Acuerdo 899 Por el cual se aprueba la incorporación del cambio en los límites de generación y absorción de potencia reactiva de las unidades de la planta de generación Tebsa y las respectivas curvas de carga

899

1 Septiembre, 2016

**Curva de Carga – Turbinas de Gas
GT11 – GT12 – GT13 – GT21 -GT22**

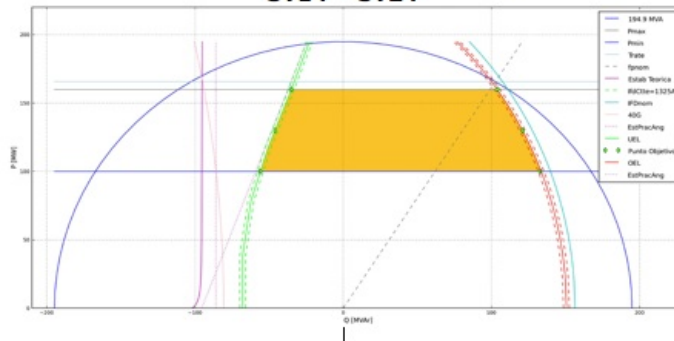
- 1** Aprobar la declaración de una nueva curva operativa de carga de la planta de generación Tebsa, en las que se define la capacidad para entrega y absorción de potencia reactiva de la unidad en función de la potencia activa generada.

Unidades GT11 – GT12 – GT13 – GT21 -GT22 - Tebsa

Potencia activa	Potencia reactiva
	[MW]	[MVar]
Punto 1	90	-35
Punto 2	70	-42
Punto 3	50	-49
Punto 4	90	78
Punto 5	70	84
Punto 6	50	89
